Dotyczy: postępowania o udzielenie zamówienia w trybie przetargu nieograniczonego objętego ustawą Prawo zamówień publicznych pn.: „Dostawa zespołów i elementów wykonawczych sterujących hydrauliki sterowniczej do sekcji obudów zmechanizowanych dla Oddziałów Polskiej Grupy Górniczej S.A. - nr grupy 295-15.”.

Nr postępowania: 702600191

I. Działając w oparciu o art. 135 ust. 1 i 2 ustawy Prawo zamówień publicznych z dnia 11 września 2019r. (Dz. U. poz. 2019 ze zm.) Zamawiający odpowiada na zapytania do treści specyfikacji warunków zamówienia złożone przez Wykonawców.

Pytania do zadania 14.1

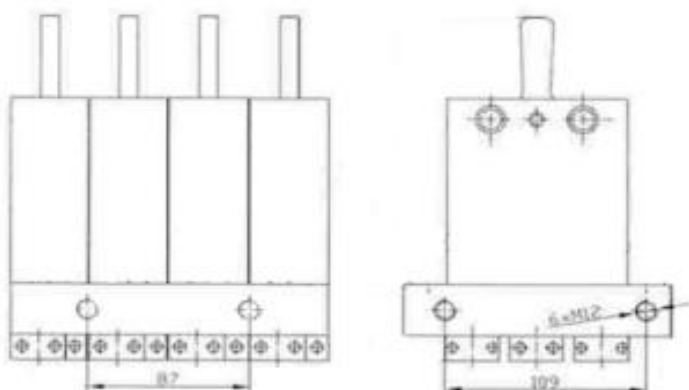
Jakie są wymiary i rozstaw otworów montażowych na krótszej i dłuższej krawędzi płyty ? Nie są one podane na rysunku poglądowym. 2. Z jakiej stali ma być wykonany blok rozdzielaczy ? W tytule zadania jest wersja nierdzewna natomiast na ilustracji poglądowej zaznaczona jest stal węglowa. 3. Czy dopuszcza się wykonanie płyty w wersji z gniazdami lutowanymi ?

Element ma być wykonany ze stali nierdzewnej. Zamawiający traktuje oba rozwiązania tj. gniazda lutowane bądź frezowane z calizny płyty jako rozwiązania równoważne. Wykonanie zgodnie z stali zgodnie z opisem w Formularzu Ofertowym.

Pytanie do zadania 24.1

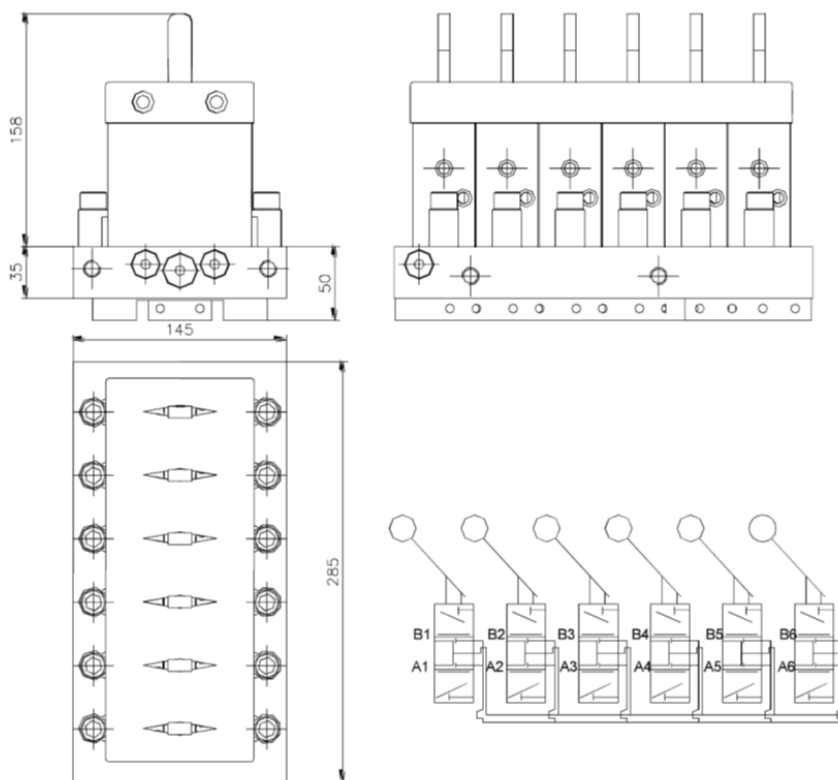
Jakie są wymiary i rozstaw otworów montażowych na krótszej i dłuższej krawędzi płyty ? Brak rysunku poglądowego.

Rozstaw otworów na krótszej krawędzi płyty 109mm. Zamawiający nie posiada informacji jaki jest rozstaw otworów na dłuższej krawędzi płyty.

Pytania do zadania 58.14

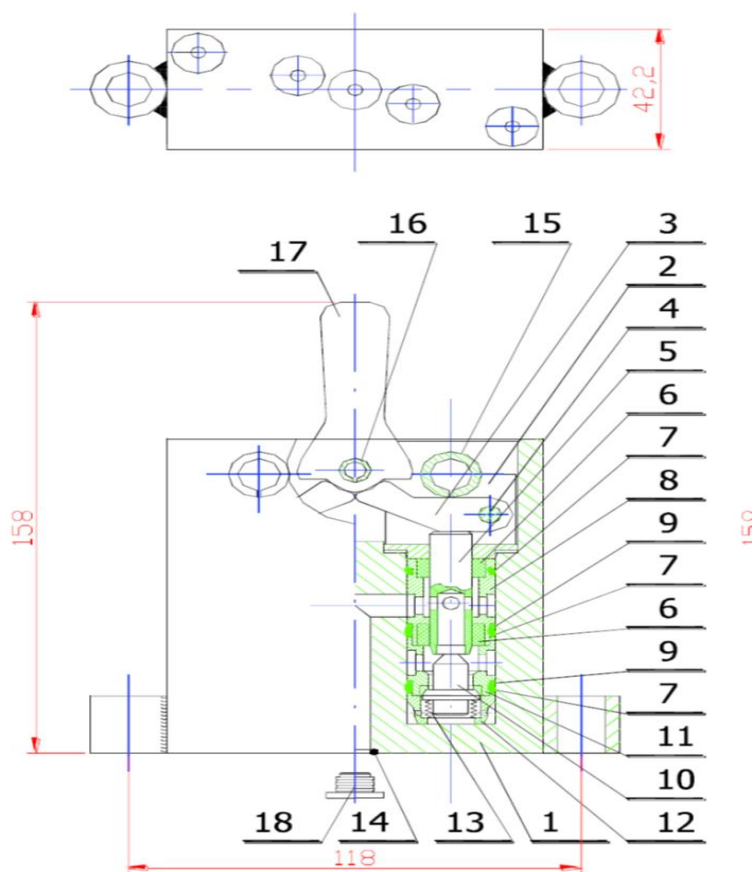
1. Czy to zadanie dotyczy bloku rozdzielaczy RB1 (jak na rysunku poglądowym) czy rozdzielacza hydraulicznego 4xdrogowego 3xpołożeniowego ręcznego ?
2. Z jakiej stali ma być wykonany rozdzielacz ?
3. Jakie są wymiary i rozstaw otworów montażowych ? Na rysunku poglądowym wymiary te są nieczytelne.
4. Jaka powinna być zastosowana dźwignia ?

Zadanie dotyczy rozdzielacza hydraulicznego 4xdrogowego 3xpołożeniowego. Element ma być wykonany ze stali węglowej. Dźwignia krótka powracająca.

Pytanie do zadania 58.15

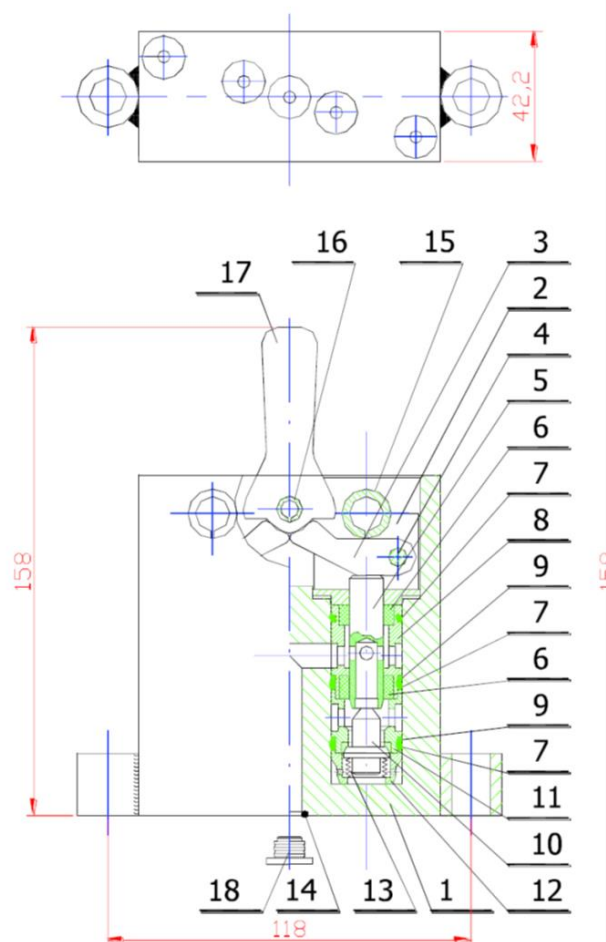
1. Czy to zadanie dotyczy bloku rozdzielaczy RB1 (jak na rysunku poglądowym) czy rozdzielacza hydraulicznego 4xdrogowego 3xpołożeniowego ręcznego ?
2. Z jakiej stali ma być wykonany rozdzielacz ?
3. Jakie są wymiary i rozstaw otworów montażowych ? Na rysunku poglądowym wymiary te są nieczytelne.

Zadanie dotyczy rozdzielacza hydraulicznego 4xdrogowego 3xpołożeniowego. Element ma być wykonany ze stali węglowej.

Pytania do zadania 58.16

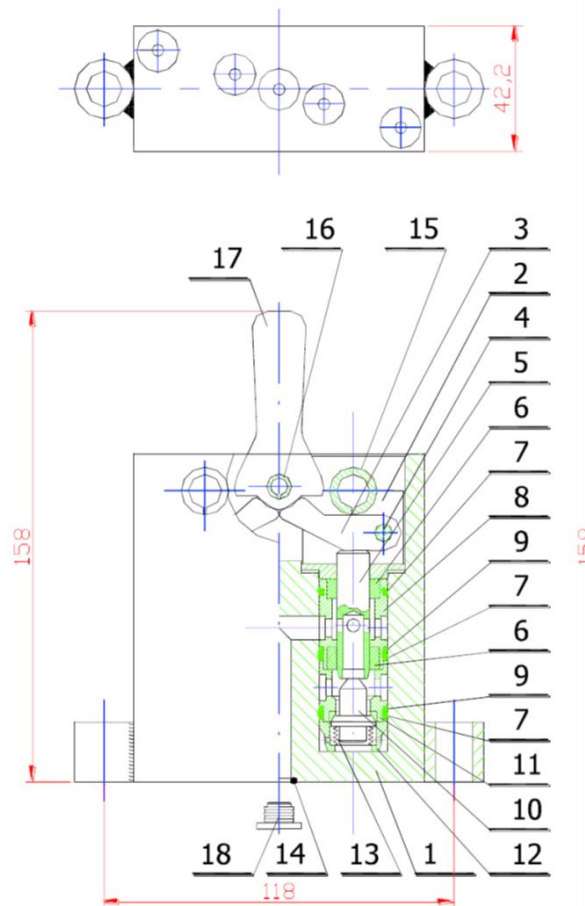
1. Czy to zadanie dotyczy bloku rozdzielaczy RB1 (jak na rysunku poglądowym) czy rozdzielacza hydraulicznego 4xdrogowego 3xpołożeniowego ręcznego ?
2. Jakie są wymiary i rozstaw otworów montażowych ? Na rysunku poglądowym wymiary te są nieczytelne.

Zadanie dotyczy rozdzielacza hydraulicznego 4xdrogowego 3xpołożeniowego. Element ma być wykonany ze stali nierdzewnej.

Dotyczy: Zadania nr 14

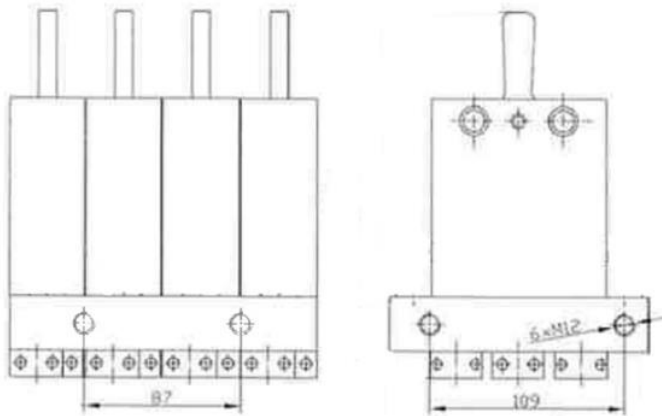
W dokumentacji SWZ, na stronie 54, Zamawiający zamieścił rysunek, który nie odpowiada opisowi przedmiotu zamówienia ani zapisom formularza ofertowego dla Zadania nr 14. Przedstawiony rysunek dotyczy innego wyrobu, co potwierdzają m.in. niezgodności wymiarowe.

Jednocześnie zwracamy uwagę na niespójność zapisów dotyczących materiału wykonania wyrobu. W tabeli znajdującej się pod rysunkiem, w wierszu „Materiał”, wskazano zarówno „stal węglowa”, jak i „stal nierdzewna”, przy czym określenie „stal węglowa” zostało dodatkowo wyróżnione markerem. Jednocześnie w nazwie wyrobu wskazano „WERSJA NIERDZEWNA”.

W celu uniknięcia wątpliwości interpretacyjnych prosimy o jednoznaczne określenie wymaganego materiału wykonania wyrobu oraz usunięcie rozbieżności występujących pomiędzy nazwą wyrobu, tabelą oraz rysunkiem.

Przedstawiony rysunek ma charakter wyłącznie poglądowy i służy zobrazowaniu podstawowych cech wyrobu w kontekście definicji równoważności. Przez równoważność rozumie się zgodność w zakresie funkcji, właściwości użytkowych oraz sposobu montażu, w szczególności obejmującą rozmieszczenie otworów mocujących, ich wymiary, a także średnice i typy przyłączy. Jednocześnie dopuszcza się różnice w wymiarach gabarytowych oferowanych elementów.

Zadanie nr 21:

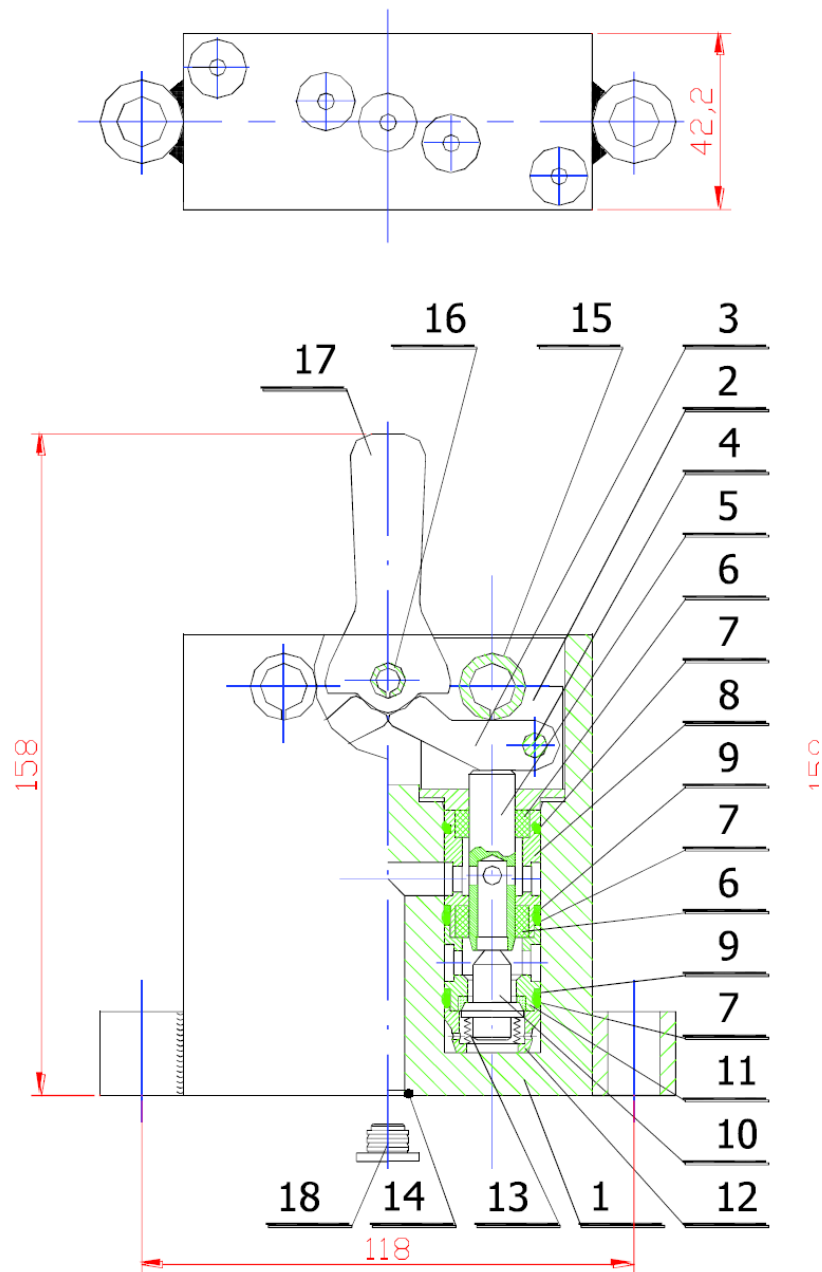
Prosimy o określenie dokładnego rodzaju dźwigni zastosowanej w poszczególnych rozdzielaczach o numerach zadań wskazanych powyżej. Treść zadania nie zgadza się z rysunkiem w SWZ oraz z opisem tego rysunku np. w zadaniu 21 na stronie EFO mamy opis: „ROZDZIELACZ HYDRAULICZNY 4XDROGOWY 3XPOŁOŻENIOWY RĘCZNY RH10/K2 Q 10 32MPa TP004-01.000/1 DŹWIGNIA KRÓTKA PÓŁ POWRACAJĄCA WERSJA NIERDZEWNA ELEMENTY HYDRAULIKI STEROWNICZEJ TECH-POL”, natomiast na rysunku oraz opisie ze strony 56 SWZ wynika, że jest to dźwignia powracająca, prosimy o wyjaśnienie czym się sugerować czy nazwą zadania czy rysunkiem. W zadaniu 27 mamy i opis z EFO oraz opis w SWZ nie zgadzający się z rysunkiem,

Zamawiający w Załączniku nr 10 do SWZ przedstawia rysunki poglądowe elementów, które nie przedstawiają wszystkich możliwych konfiguracji. Rodzaj zastosowanej dźwigni Zamawiający doprecyzuje w zamówieniu.

Zadanie nr 27:

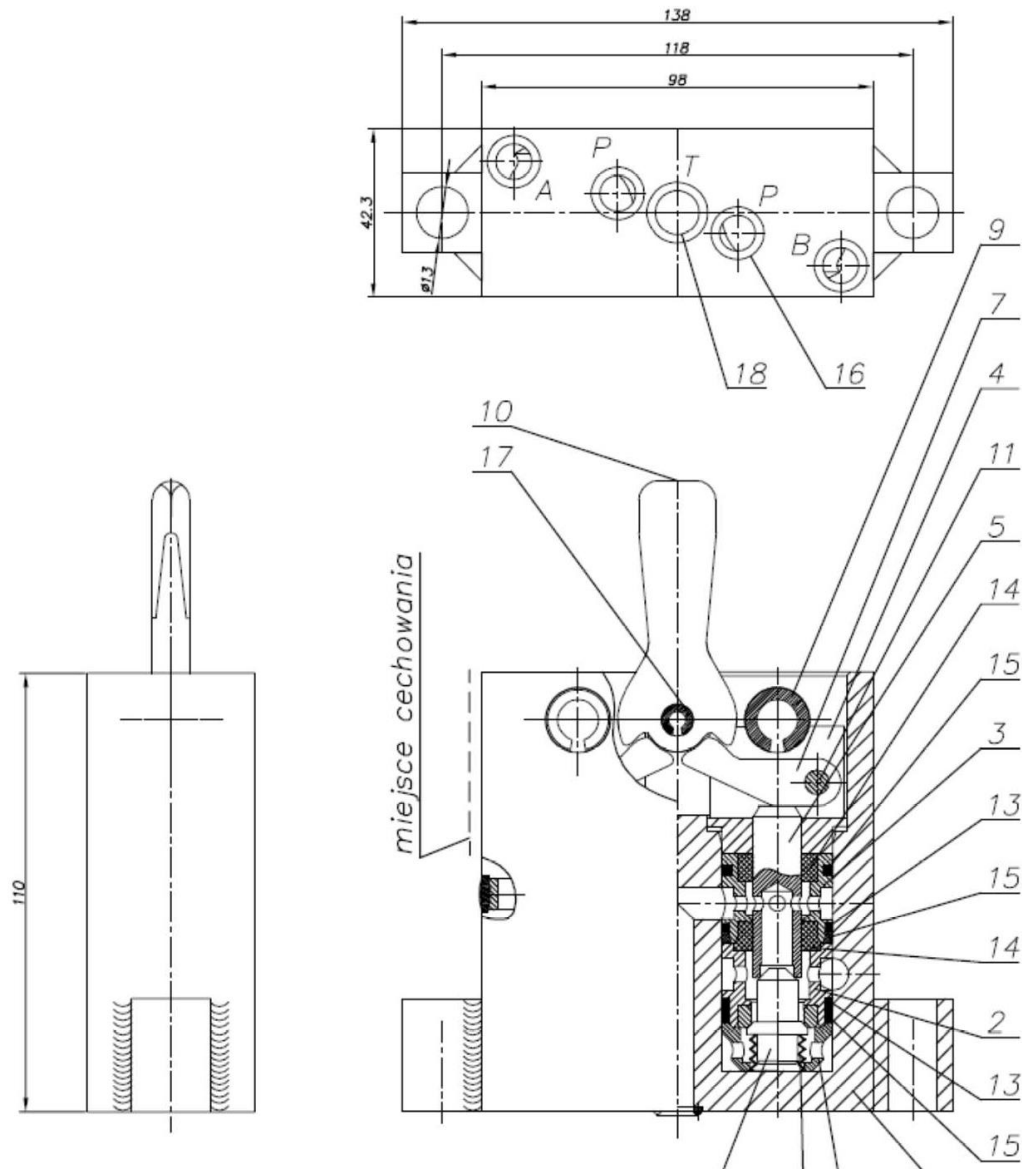
na rysunku wyraźnie jest dźwignia niepowracająca, a w treści zadania jest powracająca. W zadaniu 55 ciężko określić czy opis zgadza się z rysunkiem, ponieważ jest pokazane tylko pół przekroju rozdzielacza. W zadaniu 58.14 nie jest możliwe określenie rodzaju dźwigni po rysunku, w treści zadania również nie jest to podane.
